大型バス LED行先表示器の改善対策について

平成 28年12月15日

改善対策番号：514 改善対策開始日：平成28年12月16日

改善箇所説明図

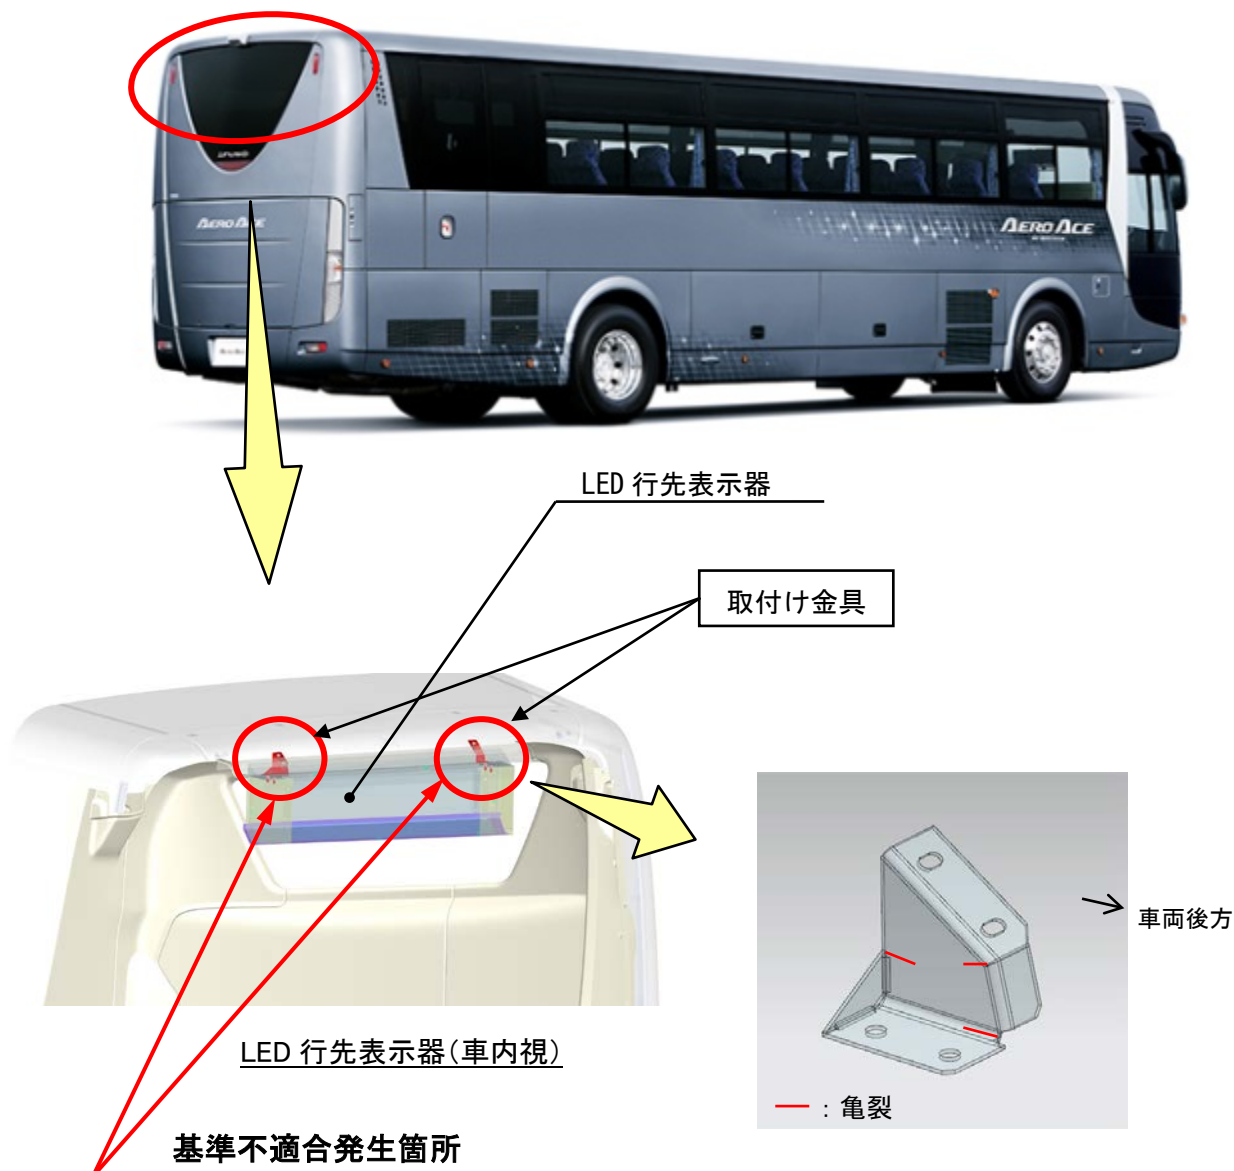
オプションの車両後側用 LED 行先表示器を装着した大型観光バスにおいて、行先表示器の取付け金具の強度が不足しているため、車両振動により当該金具に亀裂が発生するものがある。そのため、そのままの状態で使用を続けると、亀裂の進行により当該金具が破断し、行先表示器が脱落するおそれがある。

全車両、取付け金具を対策品に交換する。

識別 : 作業完了車には、車両左後方点検リッド裏の位置に「HB173」の文字が記載された白黄色のシールを貼付ける。
